Informe Consolidado de Solicitud de Aclaraciones, Rectificaciones y/o Ampliaciones Complementario a la Declaración de Impacto Ambiental del Proyecto "Nueva S/E Seccionadora Nacimiento y Reconfiguración de las Conexiones del Nodo Nacimiento 220 kV"

Nombre del Titular : CMPC Pulp SpA
Nombre del Representante Legal : José Ignacio Soza De La Carrera
Dirección : Agustinas N° 1343, piso 3, Santiago.

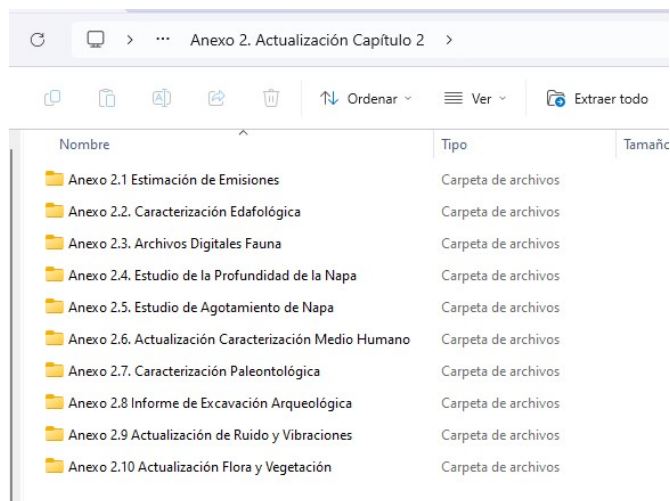
- 3) Se reitera al titular la necesidad de realizar el monitoreo de ruido en los 5 receptores el cual fue solicitado por la autoridad sanitaria, durante la fase de construcción.
- 4) En relación al anexo de actualización del capítulo 2, no se encuentra el archivo de la actualización del capítulo, solo vienen los anexos, como se puede ver en la siguiente imagen.

Por lo cual, se solicita incluir la actualización del capítulo 2, junto con rigurosidad en la información presentada en las Adendas.
